ОБНОВЛЕНИЕ  
МОДЕЛИ

LS704/707

# СВЕТОДИОДНАЯ ЛЕНТА

Модель LS704, арт. 26239

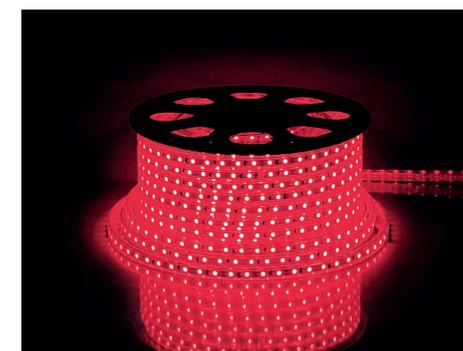
Представляем вашему вниманию обновленные светодиодные ленты LS704 26243, LS704 26239, LS704 26242 (4.4w/m) и LS707 26245, LS707 26246 (14.4w/m)\* – теперь качество стало лучше.

- алюминиевые провода были заменены медными, что увеличивает срок службы светодиодов и улучшает теплоотвод.
- медная плата, на которой размещены светодиоды, стала толще – 0,18 мм, что делает ленту более надежной, исключая возможность разрывов.
- Использование специальных добавок при производстве силиконовой оболочки ленты улучшает теплоотвод от светодиодов и увеличивает ее эластичность. Более гибкий кожух ленты позволит вам создать уникальный экстерьер жилых домов, общественных зданий и т.д.
